Design Change Request No.

24_130

JIM-493

DOC+SDPF UNIT: F01ZH003FU-03 SCR UNIT: F01ZH003FV-03

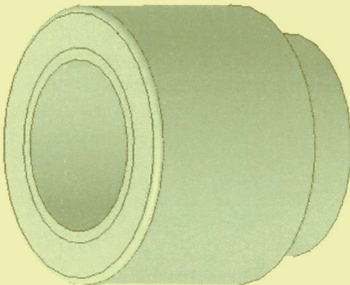
变更描述	零件号	零件名称	Project	样件阶段	变更来源
	F01Z5017X1-02	DP TUBE BRACKET	JIM-493	B	BOSCH/Customer
	变更前				
变更描述					
	DP TUBE BRACKET: F01Z5017X1-01 DP TUBE BRACKET : F01Z51026E-00 DP TUBE BRACKET : F01Z5102D2-00		DP TUBE BRACKET: F01Z5017X1-02 DP TUBE BRACKET : F01Z51026E-01 DP TUBE BRACKET : F01Z5102D2-01		
	1. 压差支架新增线束安装点，更改软管夹位置; 2. 软管厚度改为0.8mm;				
	根据客户要求新增线束安装点及更改压差传感器软管夹安装位置及软管厚度;				
变更原因	强度不足，有断裂风险;				
风险点（影响）	进行FEA仿真，仿真报告详见附件				
验证方法

变更描述	零件号	零件名称	Project	样件阶段	变更来源
	F01Z5102GL-00	DM Water BRACKET	JIM-493	B	BOSCH/Customer
	变更前				
变更原因			变更后

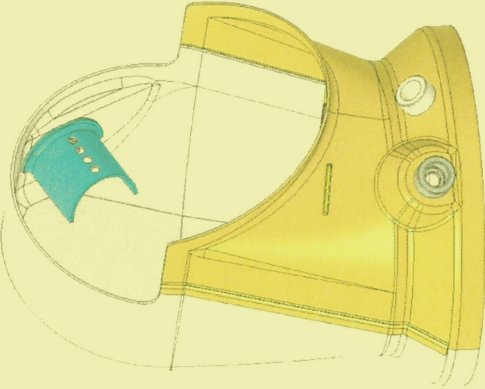
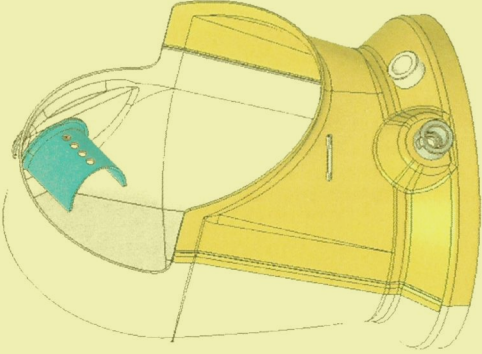
DM Water BRACKET : F01Z5102GL-00		
	根据客户要求新增尿素管固定支架;				
	强度不足, 有断裂风险;				
验证方法	进行FEA仿真, 仿真报告详见附件

变更描述	零件号	零件名称	Project	样件阶段	变更来源
	F01Z5102H9-00	TEMP - SENSOR BOSS	JIM-493	B	BOSCH/Customer
	变更前

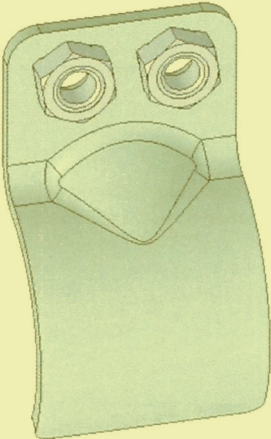
F01Z5101BS		F01Z5102H9-00		
	1. 温度传感器座新增定位凹槽;				
	根据客户要求温度传感器座增加定位凹槽;				
变更原因	无				
风险点（影响）	无				
验证方法	无

变更原因	零件号	零件名称	Project	样件阶段	变更来源
	F01Z5017XR-02	DPF BRACKET 3	JIM-493	B	BOSCH/Customer
	变更后				
变更描述	变更前

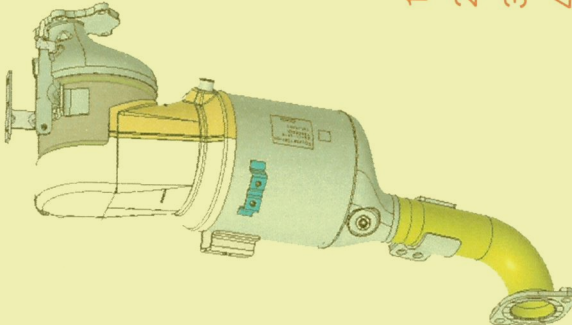
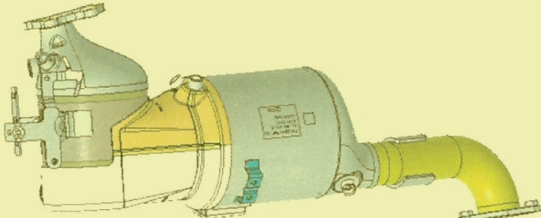
DPF BRACKET 3: F01Z5017XR-01 DPF BRACKET : F01Z5102DJ-01				
验证方法					
	DPF BRACKET 3: F01Z5017XR-02 DPF BRACKET : F01Z5102DJ-02				
	SCR安装点向变速箱侧偏移5mm后，DPF尾管焊接支架随之更改；				
风险点（影响）	强度不足，有断裂风险；				
	进行FEA仿真，仿真报告详见附件

变更描述	零件号	零件名称	Project	样件阶段	变更来源
	F01Z5102D3-01	CONNECTION PIPE	JIM-493	B	BOSCH/Customer
	变更前

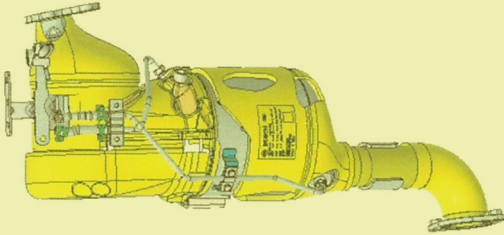
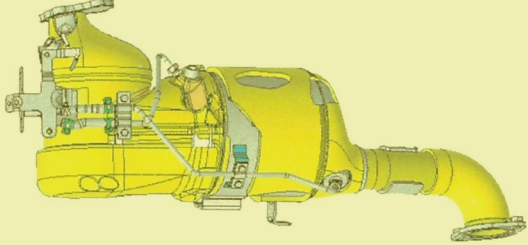
CONNECTION PIPE: F01Z5102D3-00		CONNECTION PIPE: F01Z5102D3-01		
变更原因	SCR安装点向变速箱侧偏移5mm后，DPF尾管随之更改；				
风险点（影响）	强度不足，有断裂风险；				
验证方法	进行FEA仿真，仿真报告详见附件

变更描述	零件号	零件名称	Project	样件阶段	变更来源			
	F01Z51025B-02	DPF BRACKET 3	JIM-493	B	BOSCH/Customer			
	变更前

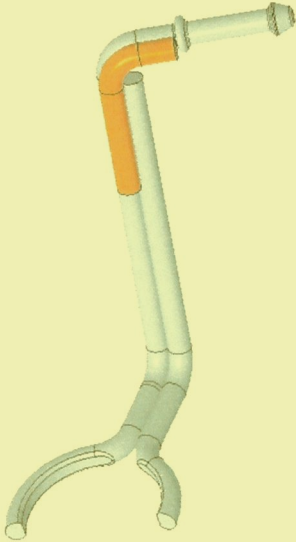
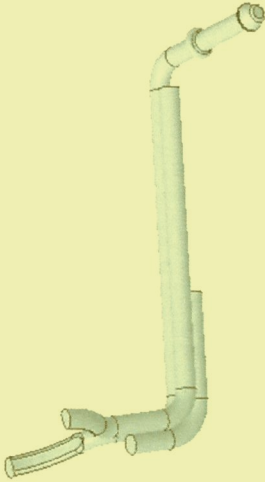
1. 转接支架安装孔由Ø12圆孔改为11X14腰型孔;							
	根据客户要求, 转接支架安装孔由Ø12圆孔改为11X14腰型孔;							
	强度不足, 有断裂风险;							
变更原因	进行FEA仿真, 仿真报告详见附件							
风险点 (影响)								
验证方法

零件号	零件名称	Project	样件阶段	变更来源
	F01Z5101D5	OUTLET PIPE	JIM-493	B	BOSCH/Customer
	变更前		变更后		
变更描述					
	OUTLET PIPE: F01Z51025J-00		OUTLET PIPE: F01Z5101D5		
变更原因	根据客户要求,SCR尾管改为RZ4E量产尾管;				
风险点 (影响)	无				
验证方法	无

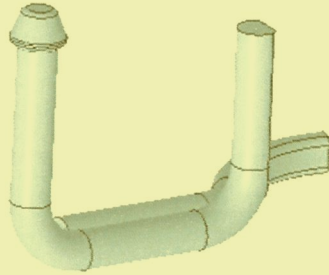
变更描述	零件号	零件名称	Project	样件阶段	变更来源
	F01Z5101D5	SCR OUTLET CONE	JIM-493	B	BOSCH/Customer
	变更前				
变更原因					
	F01Z5101D4		1. 根据客户边界，SCR出口端锥新增拍平特征； F01Z5102HA-00		
风险点（影响）	根据客户边界，SCR出口端锥新增拍平特征； 气体流速均匀性及背压改变；				
验证方法	进行CFD仿真，仿真报告如附件；

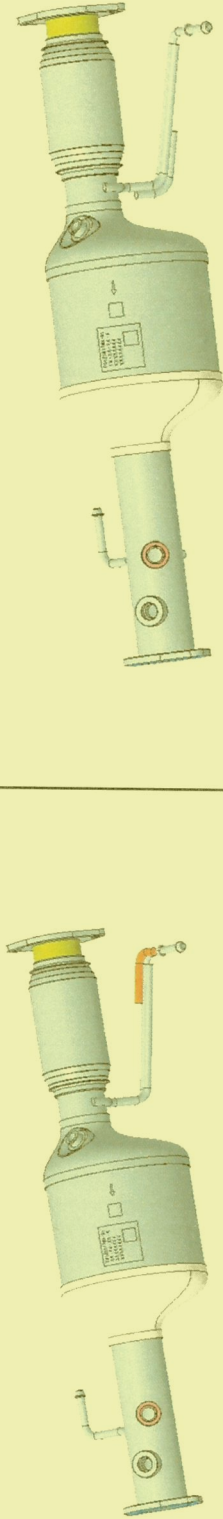
变更描述	零件号	零件名称	Project	样件阶段	变更来源
	F01Z5017WB-01	PIPE FOR PIN 01	JIM-493	B	BOSCH/Customer
	变更前				
变更描述					
	PIPE FOR PIN 01: F01Z5017WB-00		PIPE FOR PIN 01: F01Z5017WB-01		
	PIPE FOR PIN 1: F01Z5102D6-00		PIPE FOR PIN 1: F01Z5102D6-01		
	PIPE FOR PIN 2: F01Z5102D7-00		PIPE FOR PIN 2: F01Z5102D7-01		
变更原因	PIPE FOR PIN 3: F01Z5101DN		PIPE FOR PIN 3: F01Z5102GN-00		
	根据客户边界SCR需整体前移变速箱侧偏移5mm,SCR吊钩随之更改;				
风险点 (影响)	强度不足, 有断裂风险;				
验证方法	进行FEA仿真, 仿真报告详见附件
